オンライン面談用説明資料

—廃止措置計画書の変更について—
令和4年4月13日

東京大学大学院工学系研究科原子力専攻

変更点1: 廃止措置計画の工程変更

図4 弥生炉廃止措置計画の全体工程

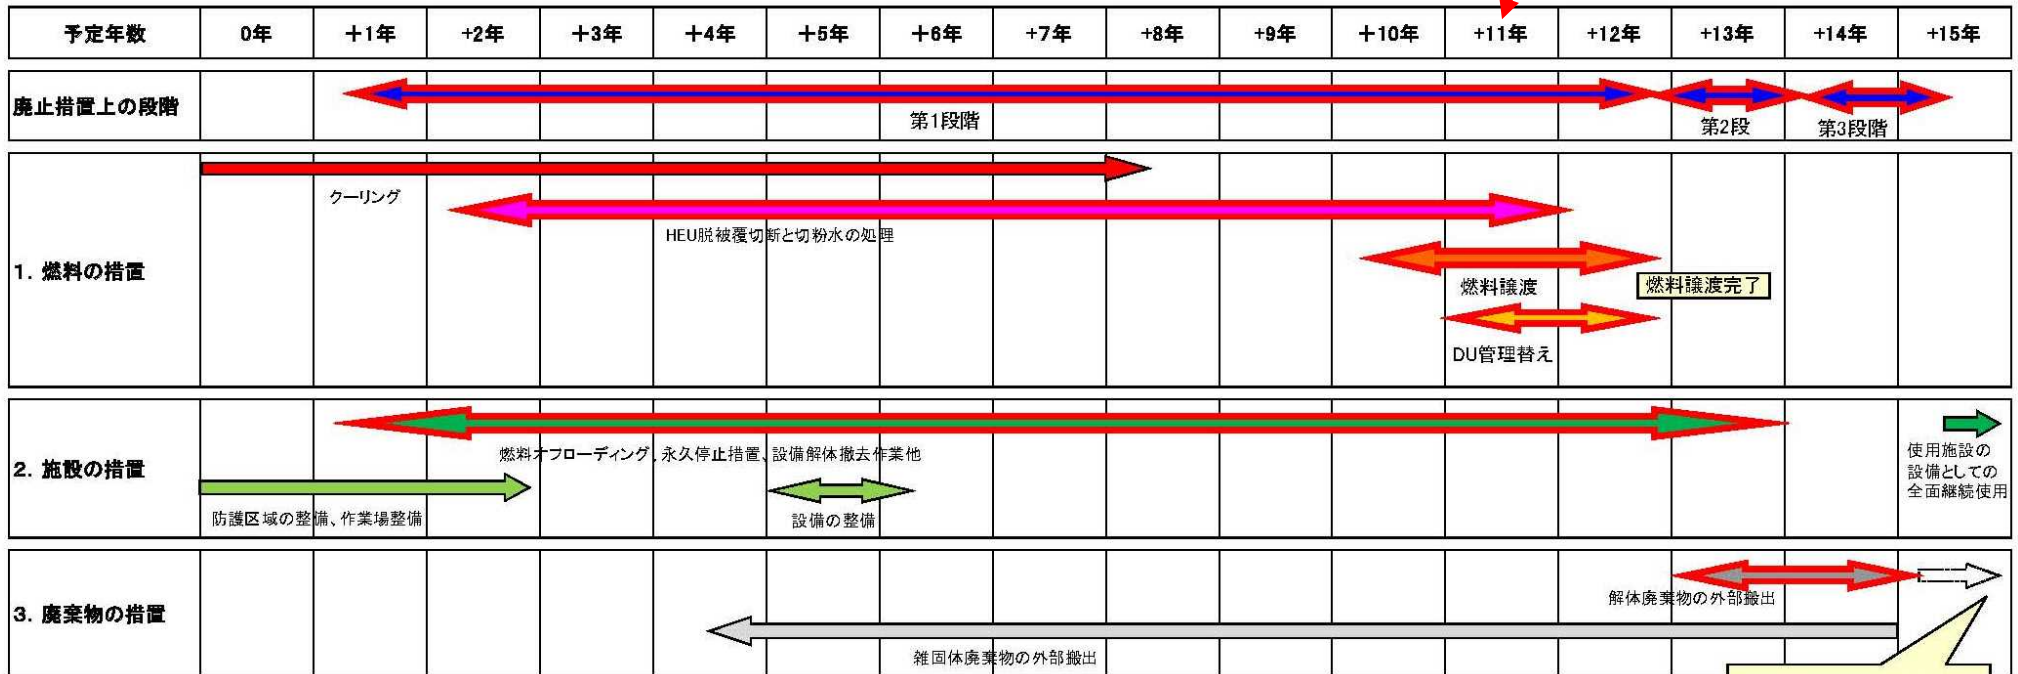
(スラッジ輸送及びDU管理替えの工程が延びた背景)

高濃縮ウラン燃料の米国返還における区分Ⅰ輸送は、受け入れ側の米国、専用船を所有する英国の状況も踏まえて輸送時期を決定しなければならず、本輸送は、当初計画していた輸送時期よりは後ろにずれた結果となった。これに伴いスラッジ区分Ⅲ輸送の時期も影響を受け、2022年以降の案件となった。

燃料の区分Ⅰ輸送は、これまでにない特殊な輸送であり、これに専攻全体の人員が割かれ、区分Ⅲ輸送を並行して作業できるほどの人員確保が難しかった。

また、スラッジ輸送の対象物は、水槽内に散在しているウラン切粉を蒸留法で粉体化して回収するものだけでなく、米国返還する燃料片を保管していた収納缶(UT缶と呼ぶ)から輸送容器へ封入するための収納缶(inner canと呼ぶ)へ移し替える際に生じたウラン破片も回収とした。よって、物理的に燃料片譲渡対象の区分Ⅰ輸送を終えた後でないと、切粉及びウラン破片等を譲渡対象とする区分Ⅲ輸送が出来ない状況であった。

また、2022年案件として、スラッジ輸送及びDUを含む水の蒸留作業に専念するため、DU管理替え作業についても約1年ほど延期する工程とした。

以上のことから、燃料譲渡期間及びDU管理替え工程を約1年延長しても、保全上何らの支障もない。

前文より、廃止措置計画における燃料譲渡期間を延長するとともに、それに関連する事案についての延長も含めた工程の変更に対し、試験研究用等原子炉施設の保全上支障のない変更該当するため、軽微な変更届出として対処したい。
